ヤマハ発動機株式会社大型自動二輪車の一部製品におけるリコールについて、情報提供を受けましたのでお知らせいたします。

リコール届出番号	3449	リコール開始日	平成 26 年 10 月 16 日
不具合の部位（部品名）	電気装置（電気配線）		
基準不適合状態にあると認める構造、装置又は性能の状況及びその原因	バッテリーのプラス端子に接続する電気配線の長さ及びシートブラケットの形状が不適切なため、電気配線がシートブラケットの上に乗り上げ、シートとシートブラケットの間に挟まることがある。そのため、そのままの状態で使用を続けると、当該電気配線の被覆が損傷し短絡して、最悪の場合、火災に至るおそれがある。		
改善措置の内容	全車両、バッテリーのプラス端子に接続する電気配線及びシートブラケットを対策品に交換するとともに、電気配線にクランプを追加する。また、取扱説明書を修正したものに交換する。

## 改善箇所説明図

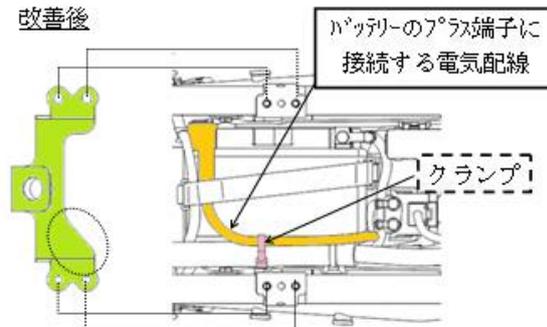
バッテリーのプラス端子に接続する電気配線の長さ及びシートブラケットの形状が不適切なため、電気配線がシートブラケットの上に乗り上げ、シートとシートブラケットの間に挟まることがある。そのため、そのままの状態で使用を続けると、当該電気配線の被覆が損傷し短絡して、最悪の場合、火災に至るおそれがある。

全車両、バッテリーのプラス端子に接続する電気配線及びシートブラケットを対策品に交換するとともに、電気配線にクランプを追加する。また、取扱説明書を修正したものに交換する。

識別：サイドスタンドブラケットに白ペイントを塗布する。

### 取扱説明書

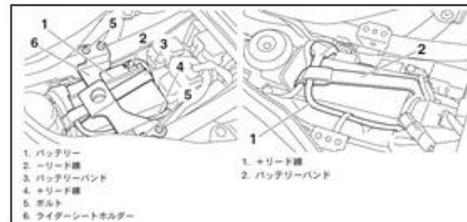
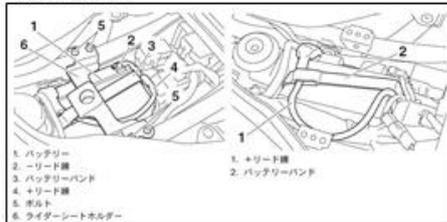
※また、記載ミスがありました、タンク容量、重量、最小回転半径についても修正しました。
